質疑応答書 NO.1

工事名：06 国補学建委第 4 号-5

宮内小学校体育館長寿命化改修工事（建築主体工事）

八幡浜市産業建設部建設課

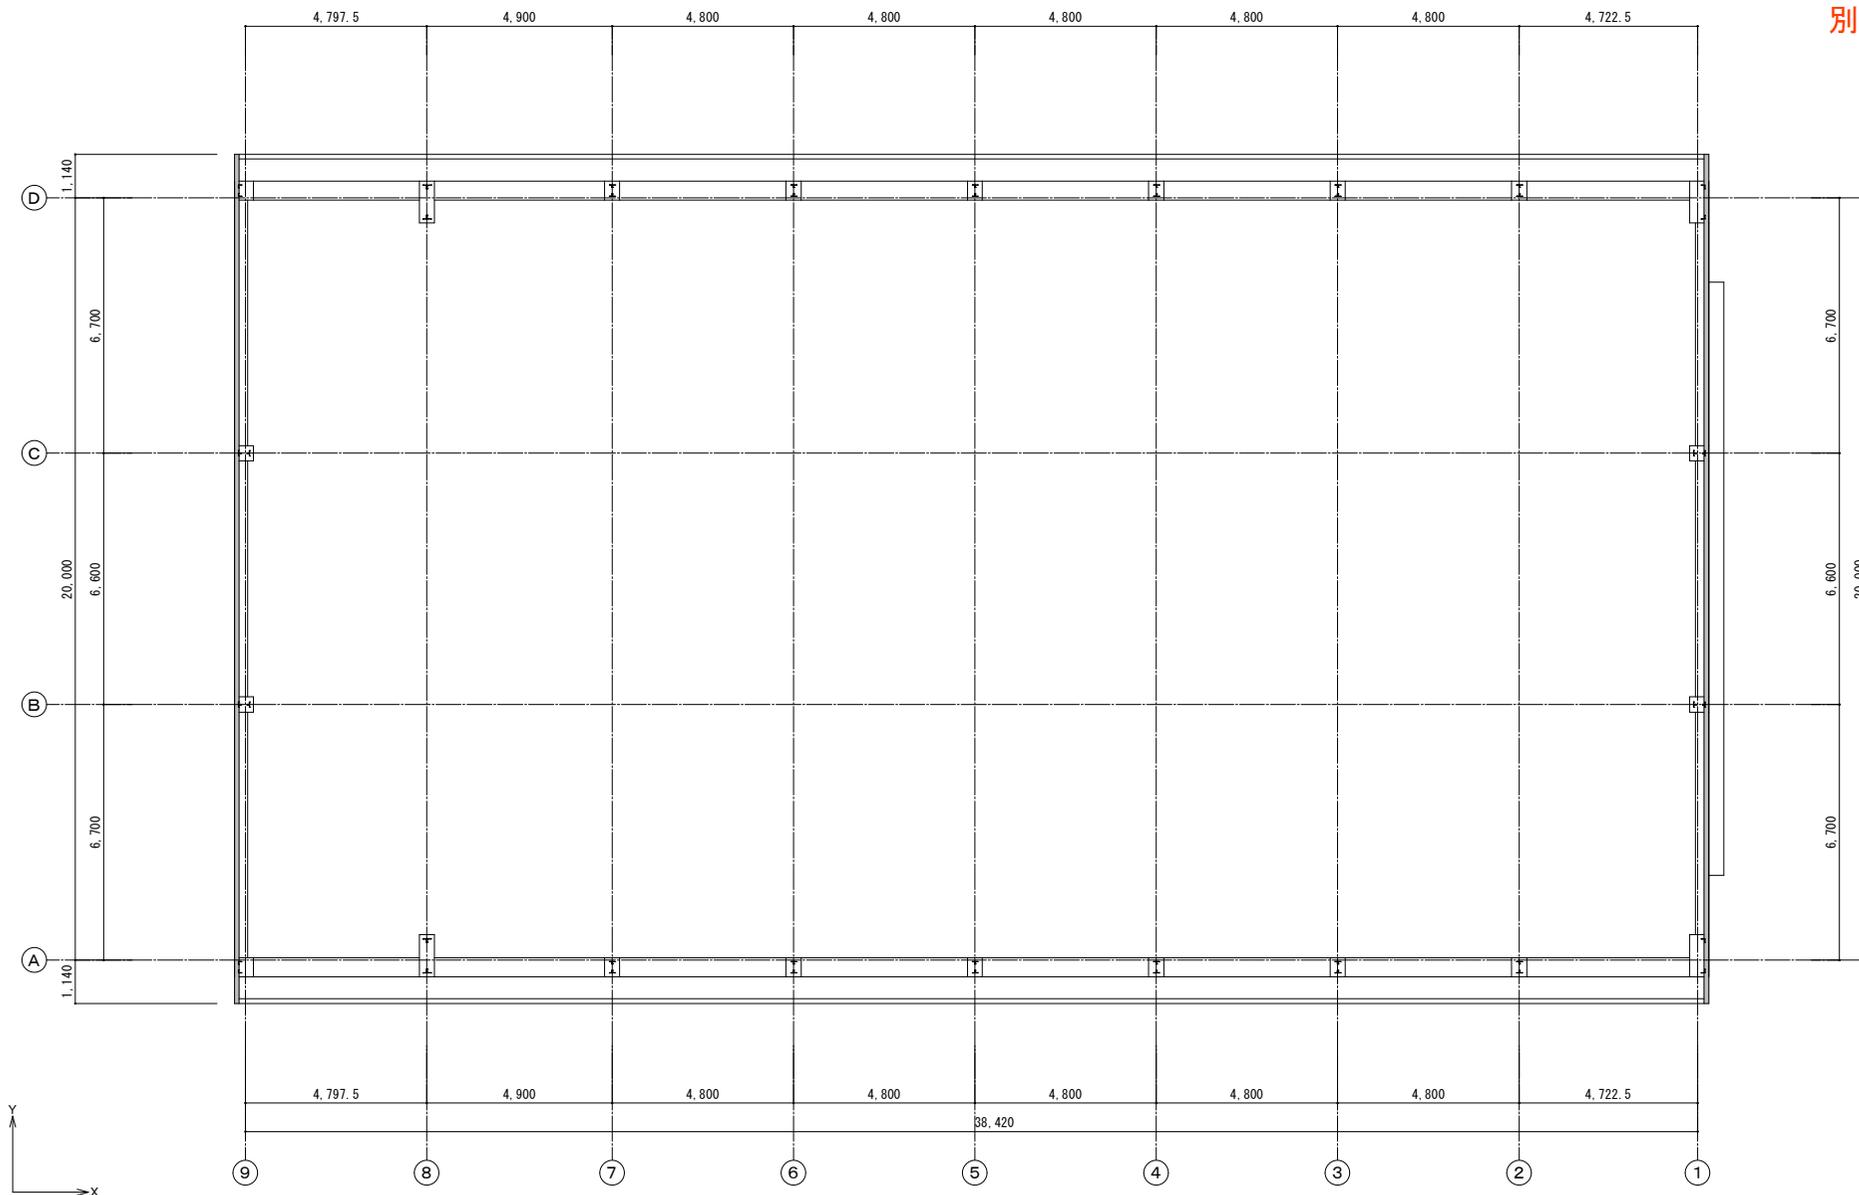
質 疑	回 答
13. アルミサッシで既存撤去→防火設備仕様新設と有ります。設計書記載の既存建具撤去とは、アルミサッシ（カバー工法）と元のスチールサッシ枠撤去まで必要ですか。上記の場合、カッター切、ハツリ、及びモルタル充填、壁モルタル補修が必要と思います。	13. AW-7 のみカバー工法（枠撤去不要）、AW-1～AW-6（防火設備）は枠撤去必要です。AW-1～AW-6（防火設備）はカッター切、ハツリ、モルタル充填、壁モルタル補修を見込んでください。
14. 既設バスケットゴールの撤去・処分の項目が有りません。指示願います。	14. 既設バスケットゴールの撤去処分費を見込んでください。
15. 鋼製防球格子は D 通りの既設のまま窓（AW-1、AW-3）の防球格子も撤去新設になっています。取替と考えて良いですか。	15. 取替えて結構です。
16. 照明器具等の撤去は、別途工事と考えて良いですか。	16. 別途工事です。
17. 図面・設計書にアスベストの項目がありませんが、全ての解体・改修箇所にアスベストは含まれていないとの判断で良いのでしょうか。ご指示願います。	17. アスベスト調査業者に内部外部の壁塗材については事前に調査しており、含有なしで結果が出ております。ただ、すべての建材については確認できておりませんので、アスベストの含有が疑わしい建材がありましたら、協議とします。
18. 共通仮設の成形鋼板・鉄板敷・シートゲートが既設流用リースとありますが、単価は交渉できるのでしょうか。交渉可能であれば業者名を、交渉不可でしたら金額をご指示願います。	18. 市内の榊中井建設様になります。
19. 屋根関係図が A-14 のみですが、設計書のタム工業の T S プラスボード工法で施工可能との判断で良いのでしょうか。	19. よろしいです。

R 階梁伏図 S=1/100
※補強なし

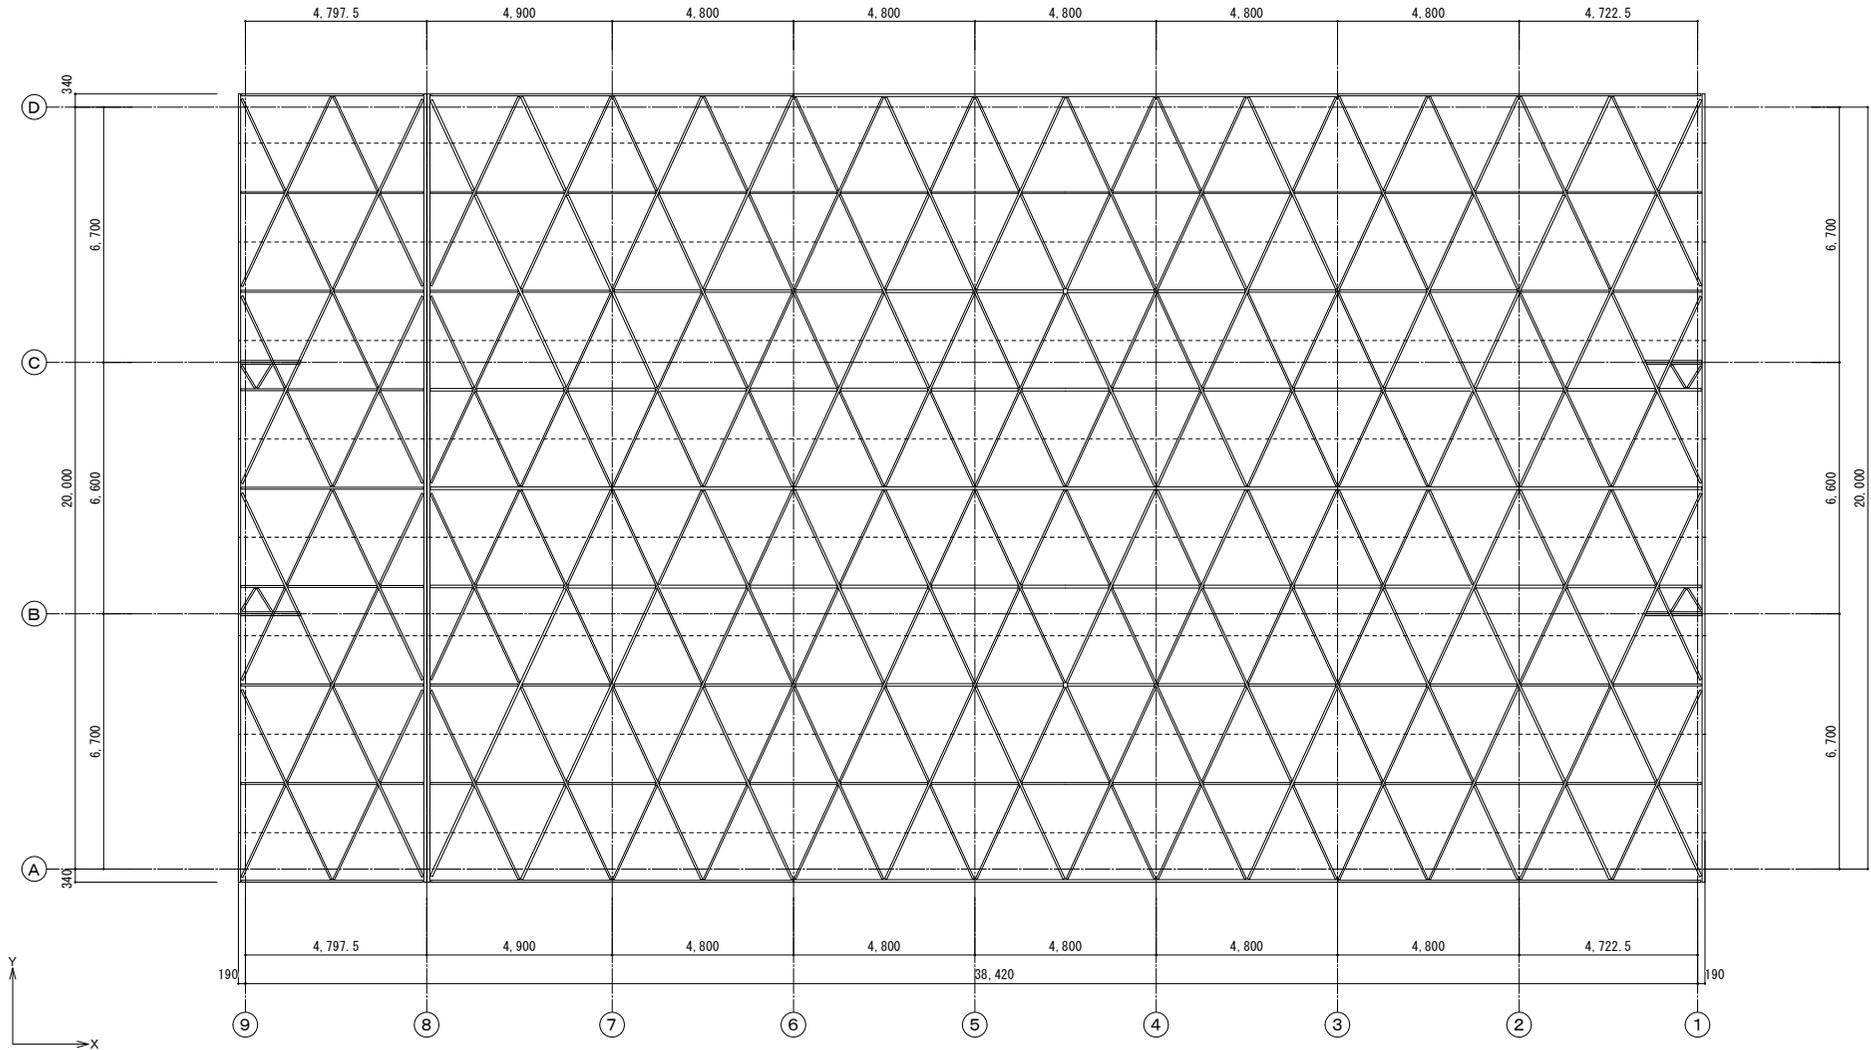
質 疑	回 答
20. 設計書に産廃数量がありませんが、解体については作業費の中に運搬費・処分費まで含むと考えてよろしいでしょうか。ご指示願います。	20. よろしいです。
